令01原機(科保)071
令和2年1月17日

茨城県那珂郡東海村大字舟石川765番地1
国立研究開発法人日本原子力研究開発機構
理事長 児玉 敏雄

核燃料物質使用変更許可申請書の一部補正について

ホットラボ 核燃料物質使用変更許可申請書新旧対照表 (本文)

図4-1 国立研究開発法人日本原子力研究開発機構原子力科学研究所配置図

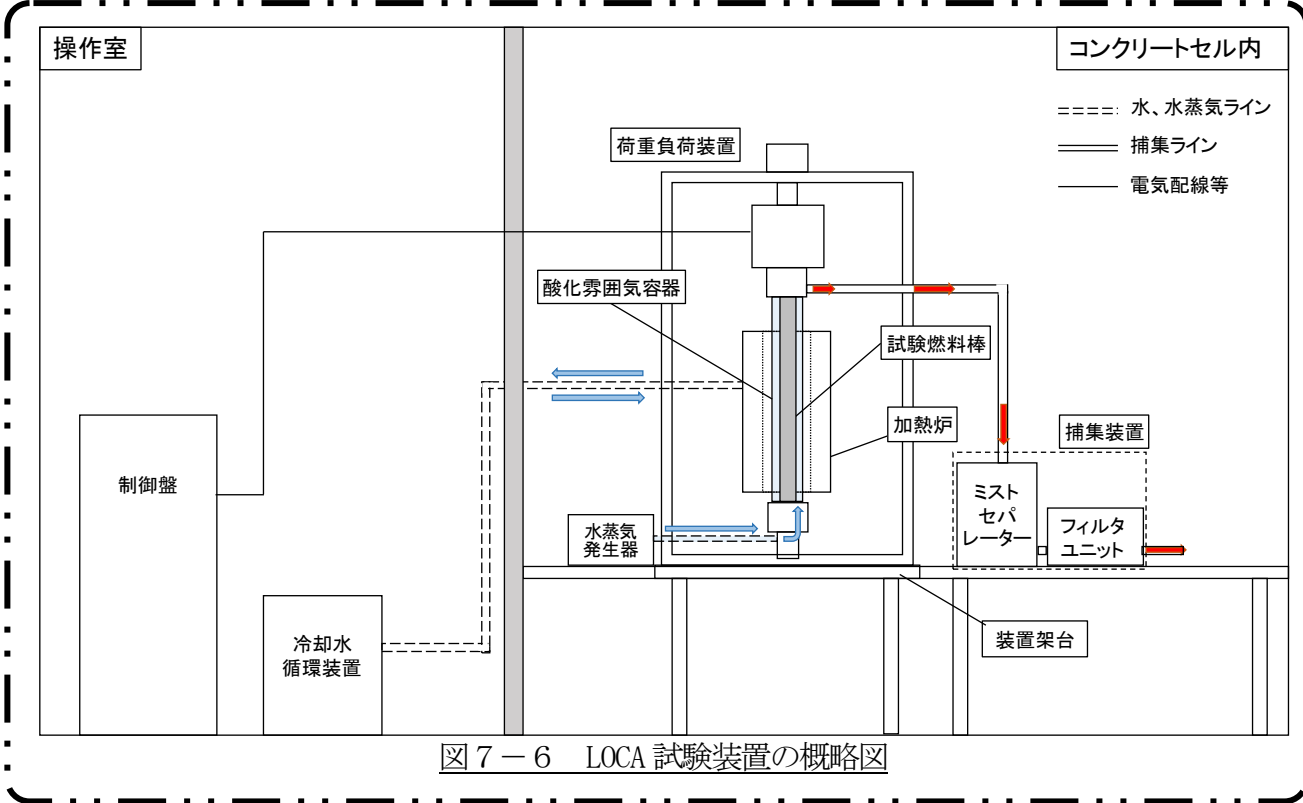
- ☁ : 変更
(原規規発第1812143号の許可反映)
- ⚡ : 記載の適正化
- : 施設名削除
(原規規発第1812143号の許可反映)
- : 施設名削除
(原規規発第1812143号の許可反映)

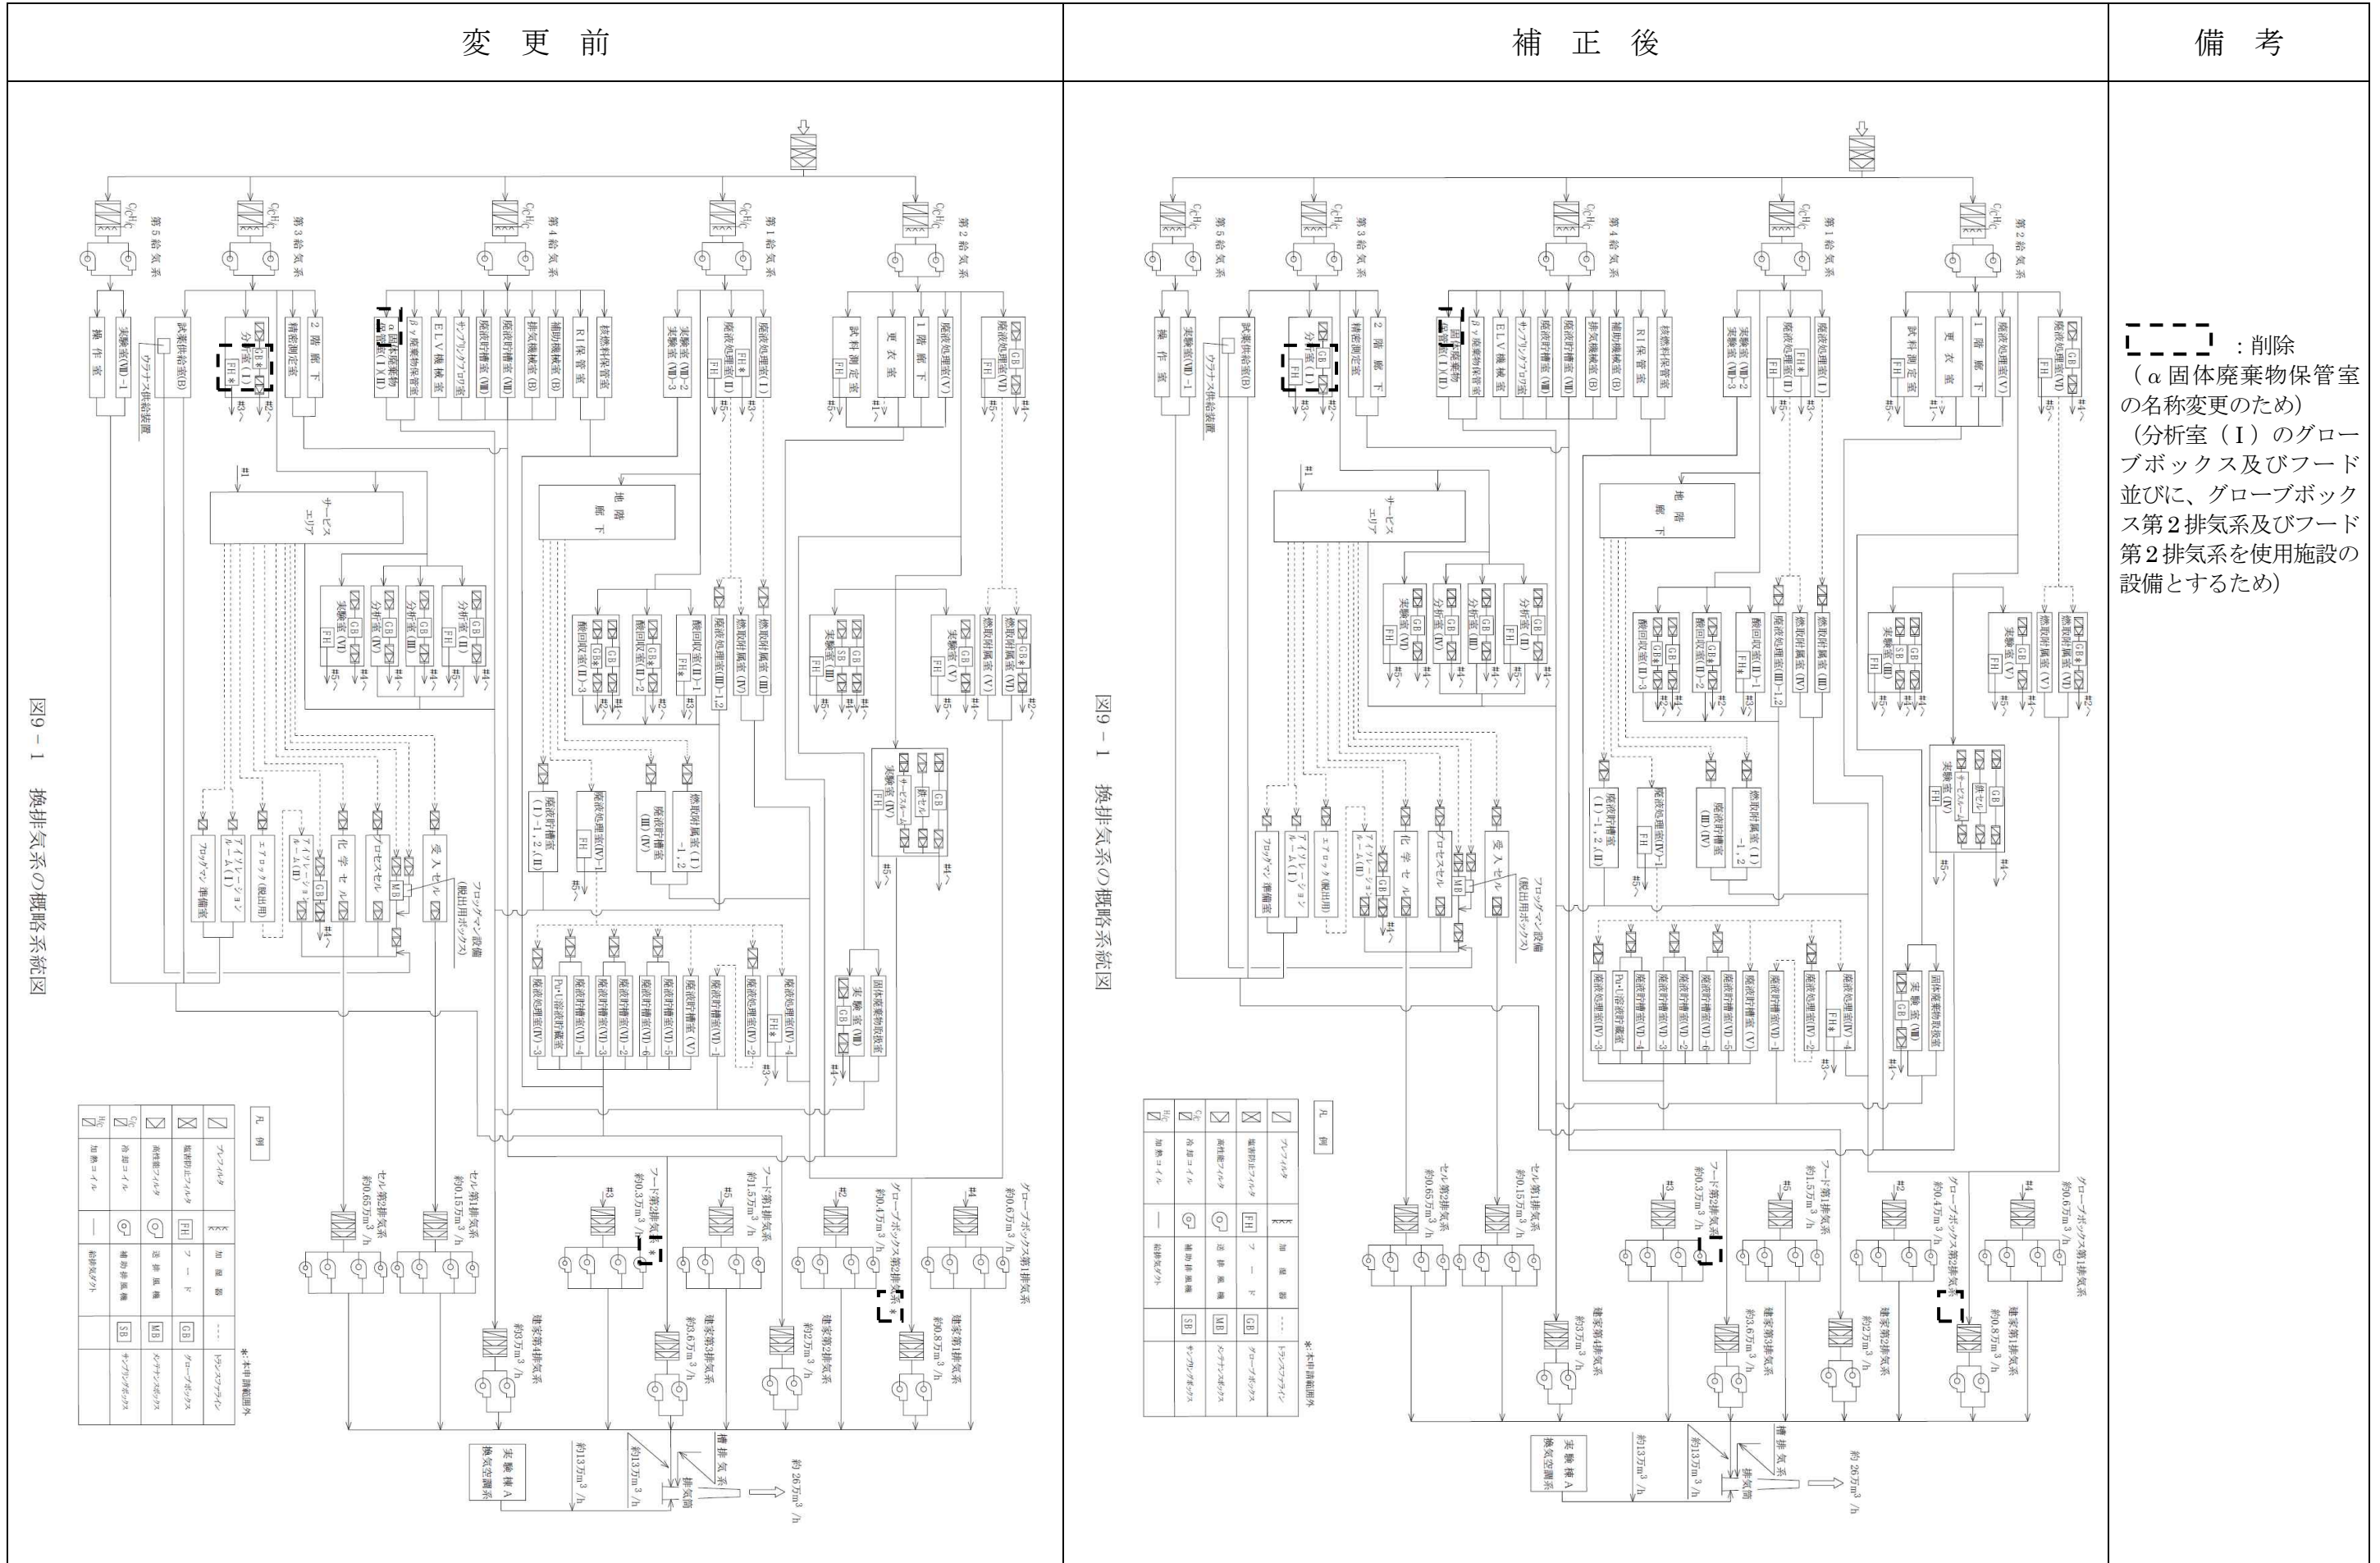
- ⑰ 「表7-1 使用、貯蔵及び廃棄物の保管に係る核的制限値」のうち、「使用施設」において、分析室(I)を追加する。
 - ⑱ 「図4-4(4) 使用、貯蔵及び廃棄の場所(実験棟B 2階)」において、使用の場所に分析室(I)を追加する。
 - ⑲ 「図7-5(3) エリアモニタ・放射線監視盤及び排気筒モニタ配置図(2階)」において、分析室(I)のガンマ線エリアモニタ1台を追加する。

変更前	補正後	備考
<p style="text-align: center;">図4-4(4) 使用、貯蔵及び廃棄の場所 (実験棟B 2階)</p>  <p>  : 使用の場所  : 廃棄の場所  : 廃棄物保管場所 </p> <p>図7-1 (1) コンクリートセル及びコンクリートセル付属設備概念図 ~ 図7-4 (2) フード概念図 (両面操作型) (記載省略)</p>	<p style="text-align: center;">図4-4(4) 使用、貯蔵及び廃棄の場所 (実験棟B 2階)</p>  <p>  : 使用の場所  : 廃棄の場所  : 廃棄物保管場所 </p> <p>図7-1 (1) コンクリートセル及びコンクリートセル付属設備概念図 ~ 図7-4 (2) フード概念図 (両面操作型) (変更なし)</p>	<p>  : 追加 (分析室 (I) を使用の設備に追加するため) </p> <p>  : 削除 (α 固体廃棄物保管室の名称変更のため) </p>

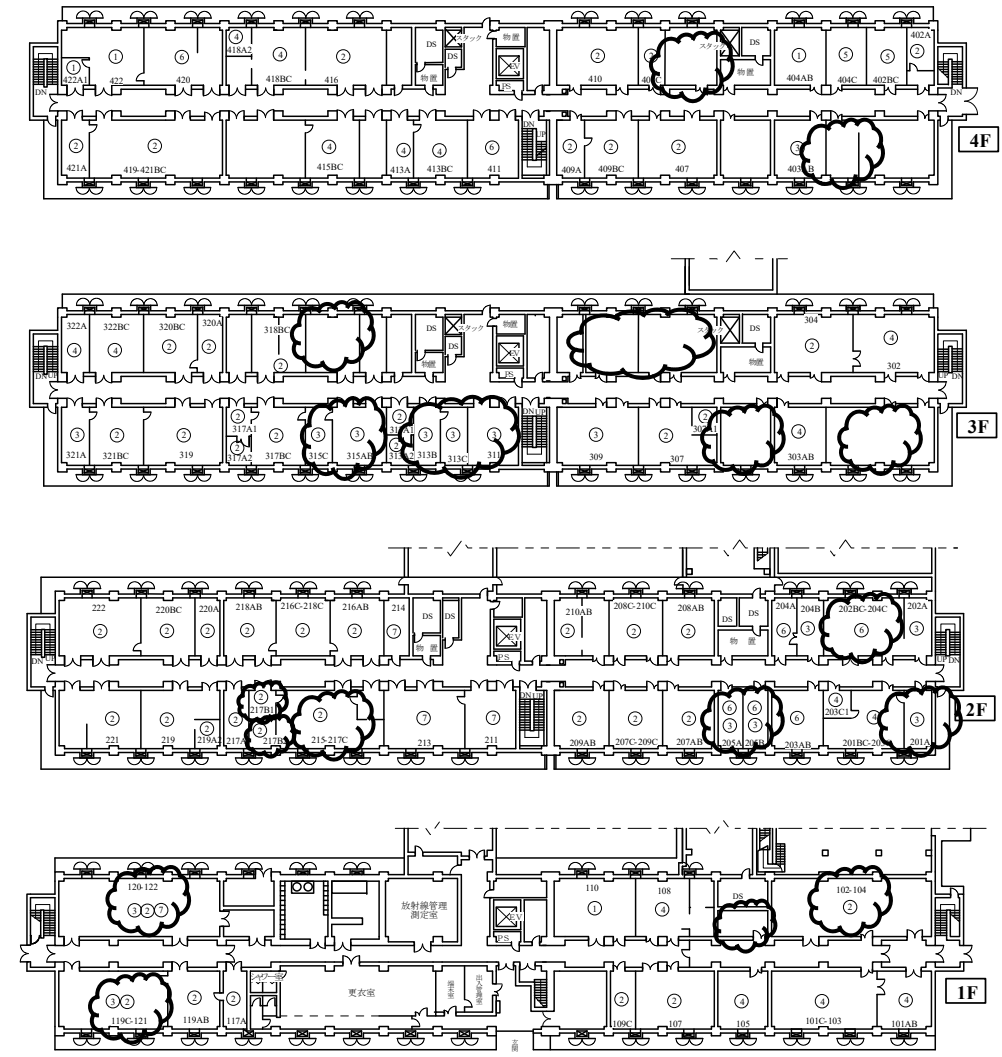
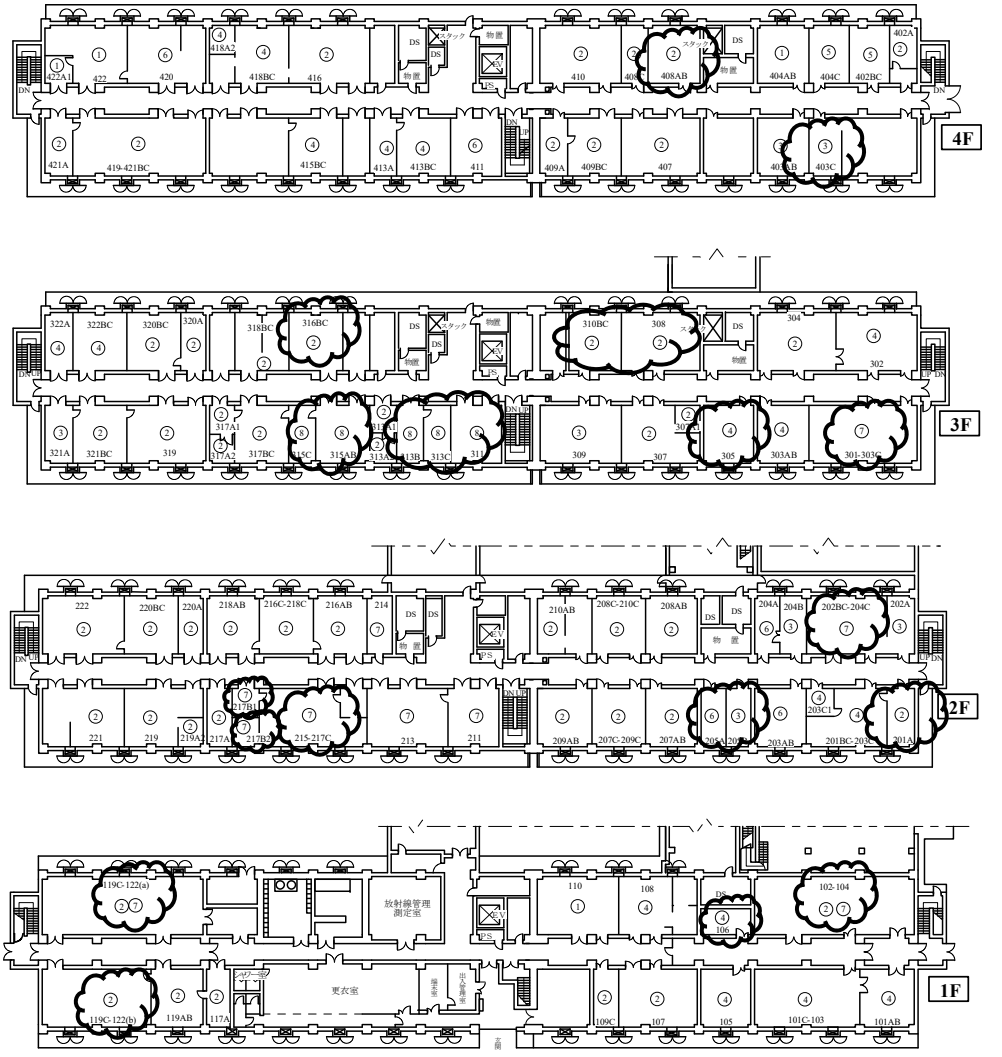
2) 「第1図 国立研究開発法人日本原子力研究開発機構原子力科学研究所配置図」において、周辺監視区域境界の変更及び記載の適正化を行う。

変更前	補正後	備考
<p>第4研究棟</p> <p>日本原子力発電株式会社</p> <p>阿漕ヶ浦</p> <p>太平洋</p> <p>..... : 周辺監視区域境界</p> <p>0 50 100 150 200 250 m</p>	<p>第4研究棟</p> <p>日本原子力発電株式会社</p> <p>阿漕ヶ浦</p> <p>太平洋</p> <p>..... : 周辺監視区域境界</p> <p>0 50 100 150 200 250 m</p>	<p>破線部：変更 (日本原子力発電株式会社東海第二発電所の防潮堤設置及び緊急時対策所設置等に伴う周辺監視区域境界の変更)</p> <p>☁️：変更 (記載の適正化)</p>
<p>第1図 国立研究開発法人日本原子力研究開発機構原子力科学研究所配置図</p>	<p>第1図 国立研究開発法人日本原子力研究開発機構原子力科学研究所配置図</p>
